Formannskapet

22.08.2017

PS 109/17

I medhold av plan- og bygningslovens § 12-10 legges forslag til «Detaljregulering Lyngenevegen 54», planid 2017002, med planbeskrivelse og planbestemmelser sist revidert 12.07.17 og plankart sist revidert 09.05.17, med tilhørende vedlegg, ut til offentlig ettersyn og sendes på høring.

### Støy:

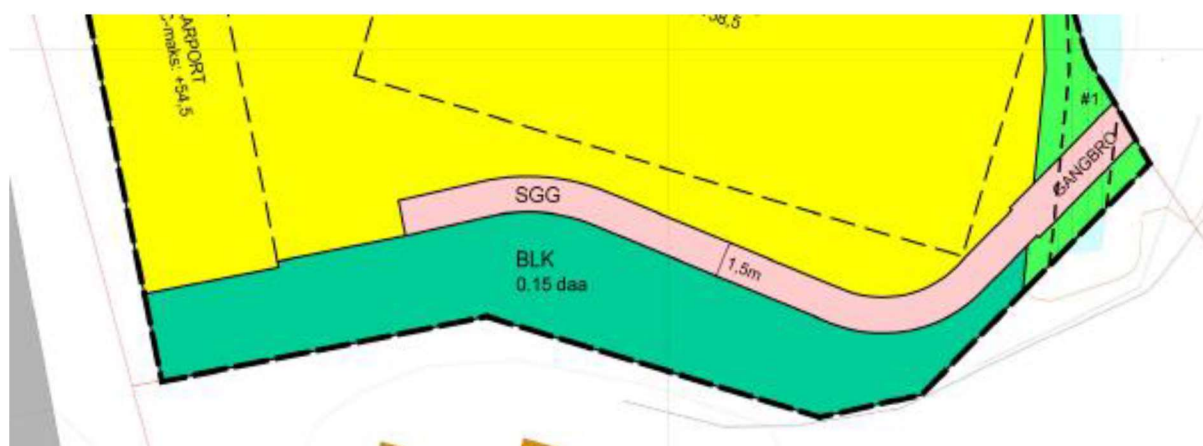
Eiendommen omfattes av gul støysone. Det foreligger støyutredning datert 19.06.17, hvor det fremgår at det er behov for tiltak for å sikre tilfredsstillende leke- og uteoppholdsarealer. Innendørs støynivå sikres gjennom preaksepterte løsninger som fremkommer av TEK10. For å sikre at støy blir ivaretatt er det

innarbeidet egne reguleringsbestemmelser, som er sikret gjennomføring ved rekkefølgekrav. Rådmannen vurderer støy til å være godt ivaretatt ved planforslaget, som viser støykart både med og uten støyskjerming.

#### Geoteknikk:

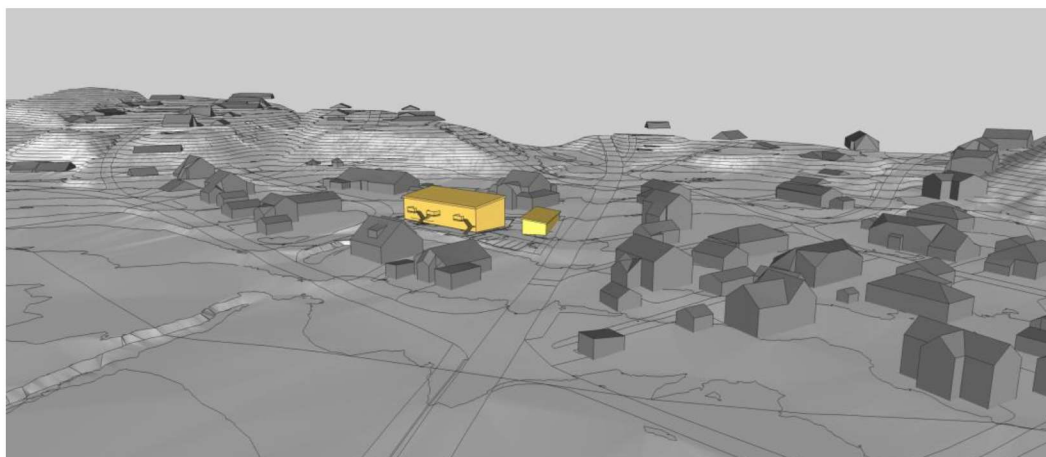
Eiendommen ligger på grensen mellom to kvikkleiresoner; «462 Kvernhusdalen» i vest og «461 Lundamo» i øst, begge registrert med høy faregrad, og det er derfor gjennomført vurderinger iht. NVEs veileder 7/2014 «Sikkerhet mot kvikkleireskred» av Rambøll AS. Det er gjennomført geotekniske undersøkelser i forbindelse med reguleringen, hvor resultatene fremgår av geoteknisk notat datert 28.04.2017 som vedlegg til planforslaget. Det fremgår av det geotekniske notatet at kvikkleira ligger fra ca. 7,5 meter under terreng. Forutsetningene i notatet som ligger til grunn for gjennomføringen av prosjektet med tanke på geoteknikk, er innarbeidet som egen bestemmelse i pkt. 5.3. Rådmannen vurderer dermed geoteknikk til å være tilstrekkelig ivaretatt på nåværende stadie, men hvor det krever dokumentasjon på at forutsetningene følges ved byggesak for at tiltaket kan få tillatelse.

Det er avgjørende at områdestabiliteten ikke forverres i noen fase av utbyggingen i Lyngenvegen. Planlagt bygg må etableres i eksisterende terrengnivå uten avlastning og eksisterende terreng må ikke senkes i noen fase av utbyggingen. En vurdering av lokal stabilitet på tomte viser at tilleggslast (nytt boligbygg) ikke medfører fare for skred. Det geotekniske notatet viser at det kan være behov for masseutskiftning av de 2 øverste meterne, og gir med det føringer for hvordan masseutskiftningen skal gjennomføres for å unngå at områdestabiliteten svekkes.
